# マイクロコンピュータ技術情報

技術通知  V850E/MA1, V850E/MA2, V850E/IA1, V850E/IA2, V850E/SV2, NB85Eコア用インサーキット・エミュレータ IE-V850E-MC, IE-V850E-MC-A  使用制限事項の件		発行番号	ZBG-CD-04-0029号	1/2
		発行日	2004年 6月 30日	
		発行元	NEC エレクトロニクス株式会社 第三システム事業本部 汎用マイコンシステム事業部 開発ツールグループ 	
文書分類	<input type="radio"/> 使用制限事項	<input type="checkbox"/> バージョン・アップ	<input type="checkbox"/> ドキュメント誤記訂正 (正誤表)	<input type="checkbox"/> その他
関連資料	IE-V850E-MC, IE-V850E-MC-A ユーザーズ・マニュアル 資料番号: U14487JJ2V0

V850E/MA1, V850E/MA2, V850E/IA1, V850E/IA2, V850E/SV2, NB85Eコア用インサーキット・エミュレータ  
IE-V850E-MC, IE-V850E-MC-A 使用制限事項一覧

#### インサーキット・エミュレータからの2サイクル・ライン転送タイミング(外部 SRAM→外部 SRAM)

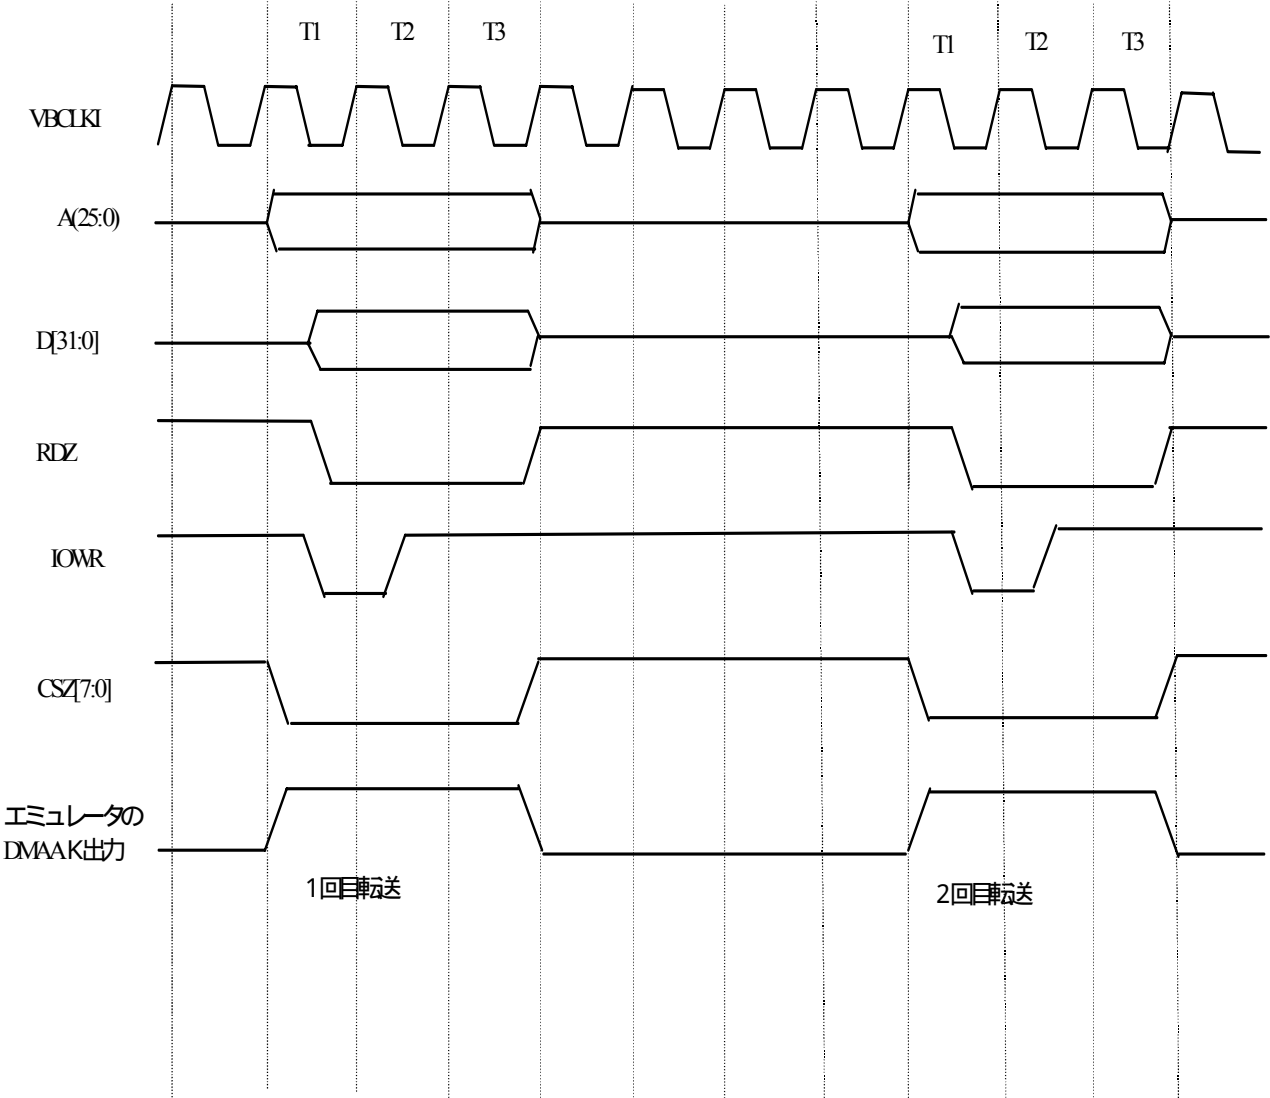
【内容】 DMA ライン転送時、DMAAK 信号は NB85E コア出力信号と同じタイミングで出力します。(以下にインサーキット・エミュレータからの出力タイミングを示します。)

**以下に不具合該当／非該当を確認するフローチャートを示します。本フローチャートにて不具合の該当／非該当をご確認ください。**

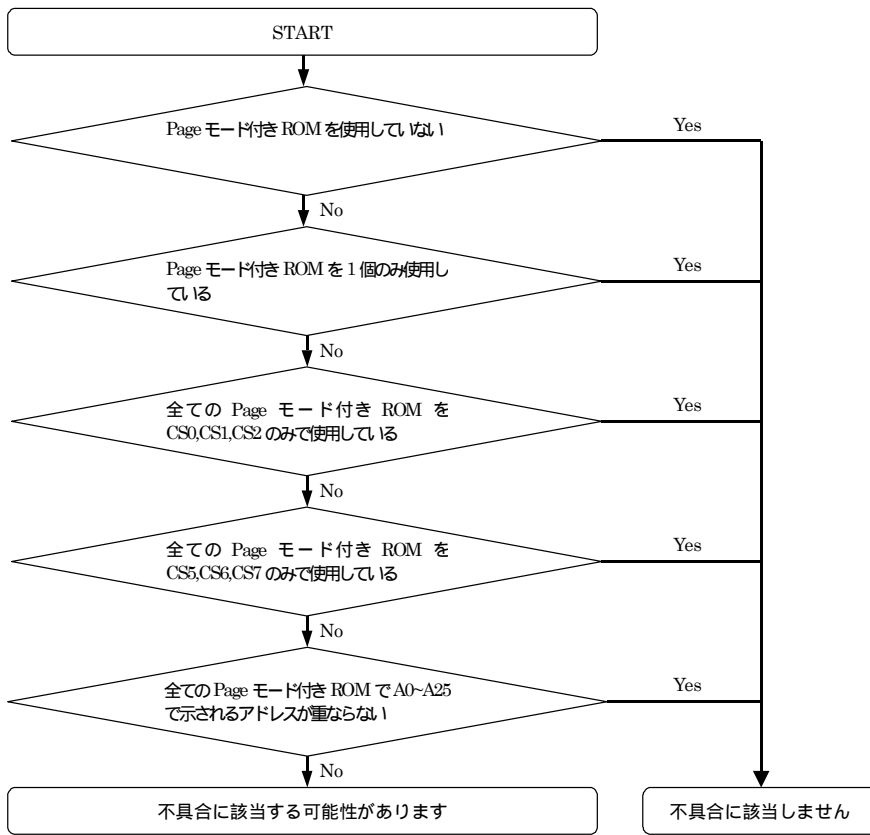
【内容】 複数のPageROMをそれぞれ複数の異なるCS空間に接続しているシステムにおいて、Page ROMアクセス直後に、連続して他のCS空間に対するPageROMへのアクセスが発生した場合、前者のアドレス値と、後者のアドレス値とがPageROMの同一ページ内であった場合、両者のCS空間が異なるにも関わらず、同一PageROMへのページ・アクセスと誤認し、後者のアクセスに対しオンページ・サイクルを発行してしまいます。その結果、後者のアクセスに対するデータ・アクセス・タイムが不足し、正常な読み出しが行えなくなります。

**【回避策】** 複数のPageROMを使用する場合、A0－A25で示されるアドレスに重なることなくそれぞれのPageROMを配置して下さい。

## 4) ターゲット電源OFF時の端子制御

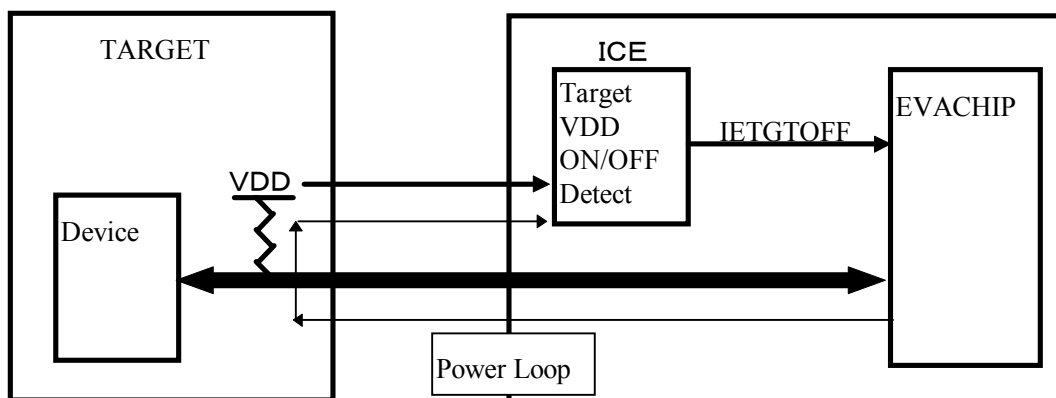
エミュレータ電源がオン、ターゲット電源がOFFの場合、エミュレータからターゲットへリーク電流が流れる事がありますのでご注意ください。

エミュレータはターゲット接続時、常にターゲット電源電圧検出回路にてターゲット電源電圧をセンスし、ターゲット電源がOFFまたはONからOFFになるとエミュレータは自動的にリセット状態になります。

### － 詳細 －

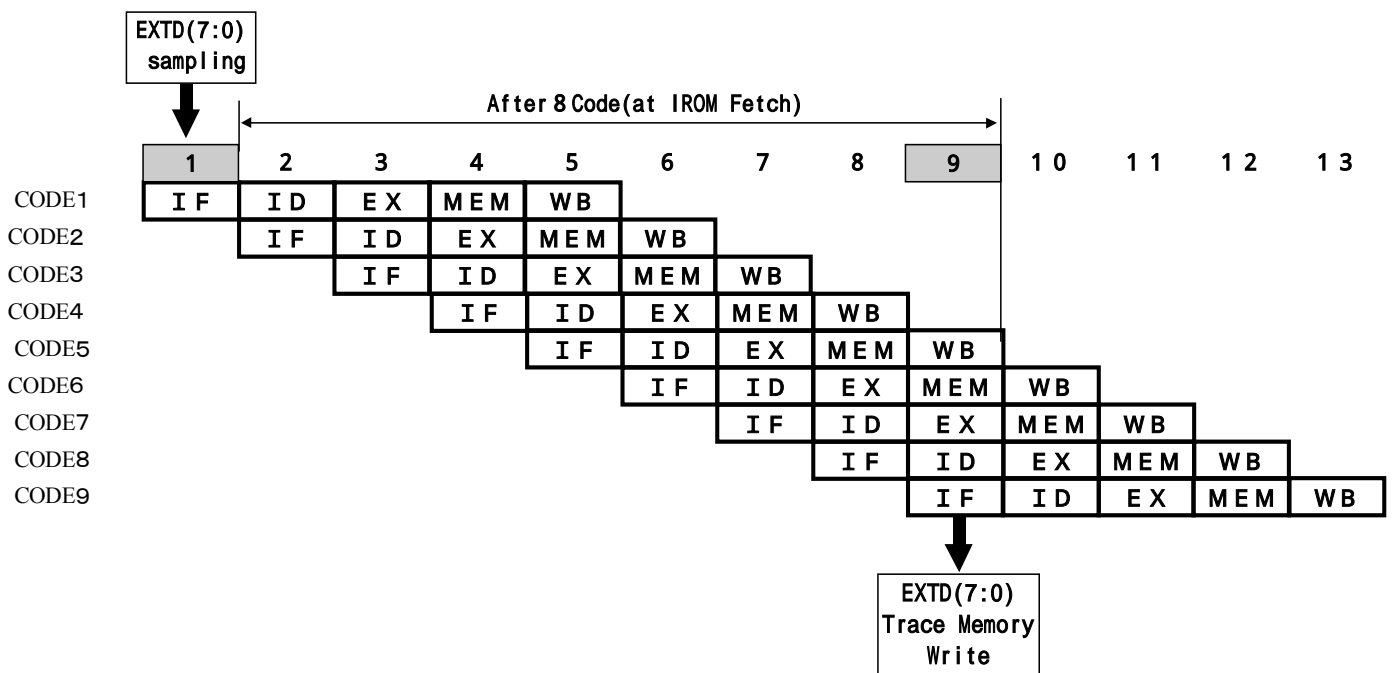
外部ロジックデータがトレースに出てくるまでのタイミングは、「**8×1回のフェッチにかかるクロック数**」の後にトレーサに出てきます。

外部ロジックデータのサンプリングは命令実行に同期して行われる為、IROMと外部メモリにプログラムを置いた場合では異なりますし、ウェイト数によっても変わります。

また、外部メモリにプログラムを置いている時は、外部メモリへのリード/ライトサイクルが入ってくる事によっても変化します。最短はIROMにプログラムを置いた時で、8クロック後になります。
